**Formularul pentru prezentarea soluțiilor de rezolvare a problemelor
semnalate de publicul interesat
Cariera Jilt Sud**

Asociația Bankwatch România

Schita flux tehnologic UMC. JLT SUD
 aferent programului de lucru din 2015

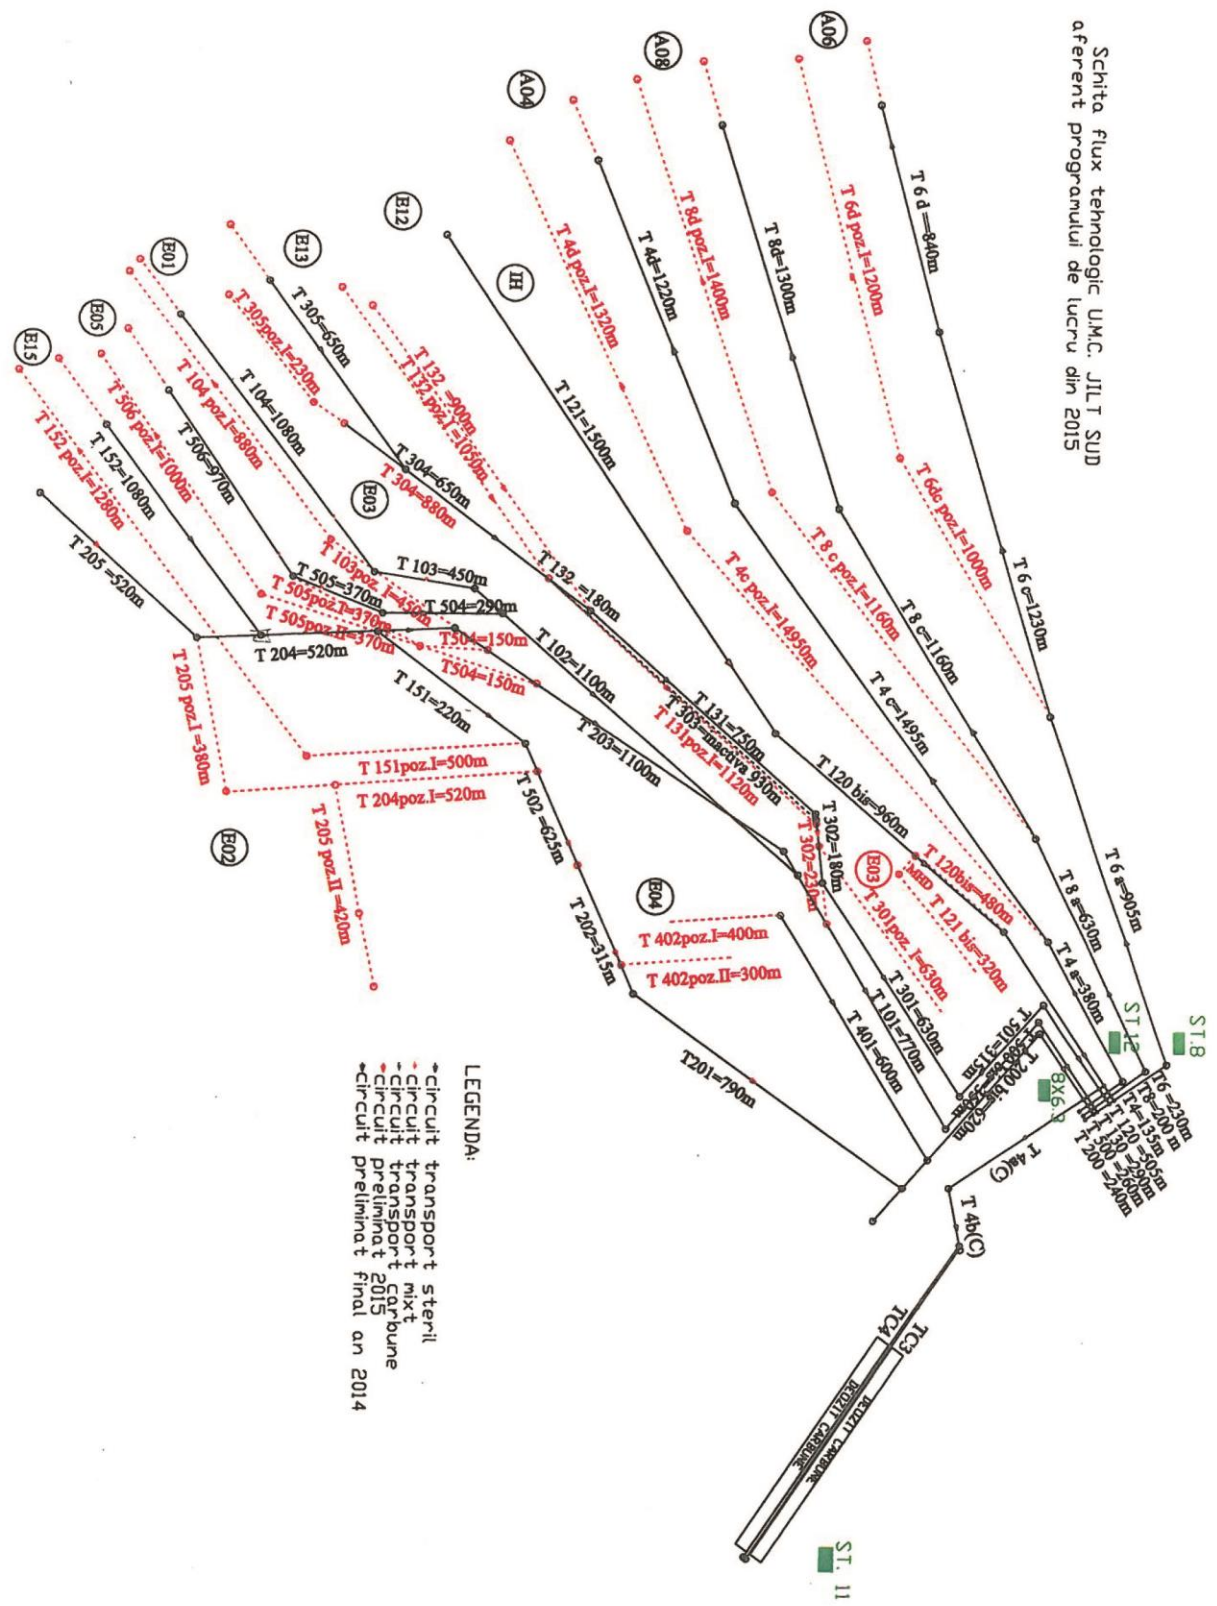
3. Unde se depoziteaza sterilul rezultat in urma activitatii din cariera Jilt Nord? Dar cel rezultat din cariera Jilt Sud?

Care este traseul benzilor transportoare pentru cele 2 cariere in parte?

Care este distanta acestora fata de locuinte umane? Dar fata de paduri?

Componenta liniilor tehnologice de excavare și transport la încetarea activității este prezentată în schema de flux următoare.

Distanta dintre fronturile de exploatare și zona locuită este:

→ limita de nord est a perimetrului - Matasari

- cca. 200 m de zona depozitului de carbune,
- cca. 500 m de linia frontului de excavare/haldare.

→ limita de est a perimetrului - locuitorii satului Croici la cca. 250 m (conform S.F. 707-599/2010 pe măsura avansării frontului de lucru în perioada 2016-2020 încep lucrările de stramutare a gospodăriilor din perimetrul minier, iar în perioada 2020-2024 vor fi finalizate);

→ limita de sud-vest a perimetrului - locuitorii satul Miculesti la cca. 250 m distanță de limita frontului de excavare/haldare al carierei
